國立臺灣藝術大學 107 年度第 1 次校園景觀規劃小組會議紀錄

案由：有關本校「校門口大門整修拉皮」案，提請討論。

案由一：大門口外牆整修拉皮案

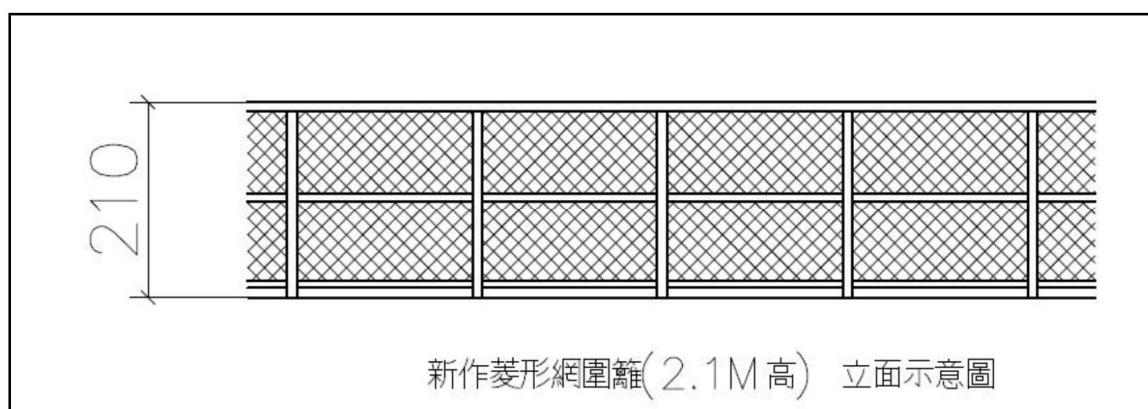
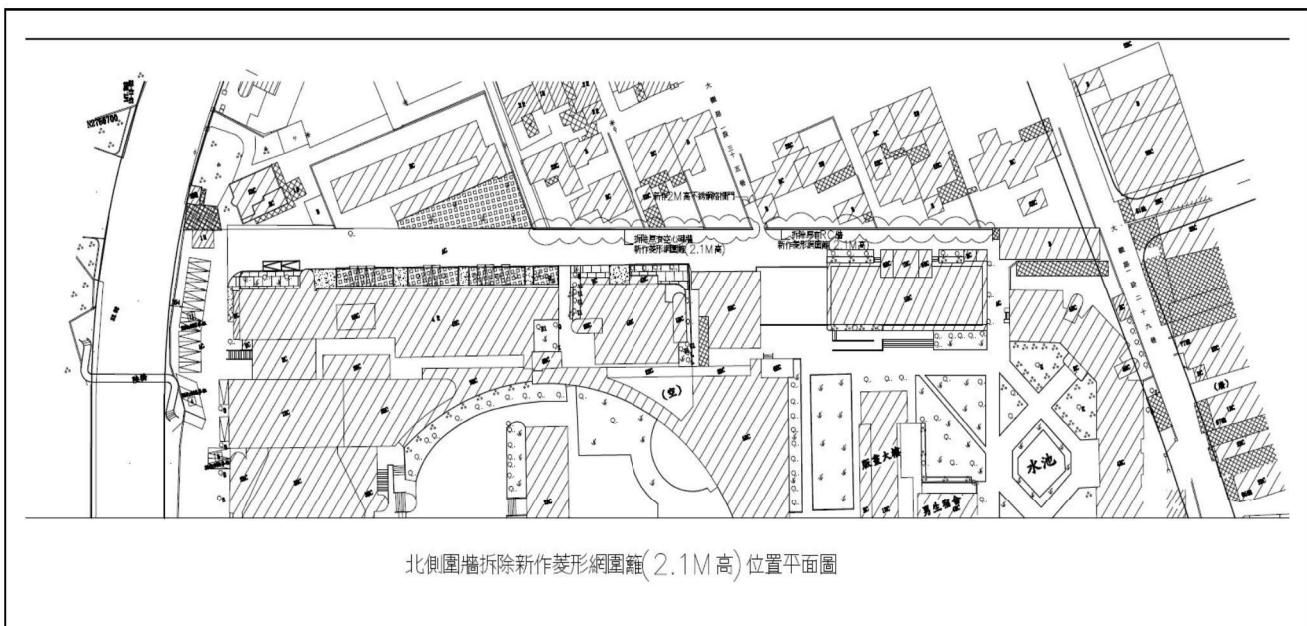
說明：依據本校 107 年度專項圖儀費、維護費、遞延借項分配會議紀錄，案由三：決議二、(一)外牆「拉皮」重建，原校門口外牆樣式與整修後樣式如附件所示。外牆將以清水模為主體，且新設造型金屬雨遮與鑄鐵浮雕字體，以及防水燈具設置以增加氣氛，另將左側建物(面對大門)上層結構打除，所需工程費用約 270 萬元。

決議：右側建物(面對大門)上層尖型結構改為方型修邊，字由王俊捷老師協助提供，餘依提案照案通過，本案照期程辦理，並可考慮邀請專家學者或建築師擔任諮詢顧問。
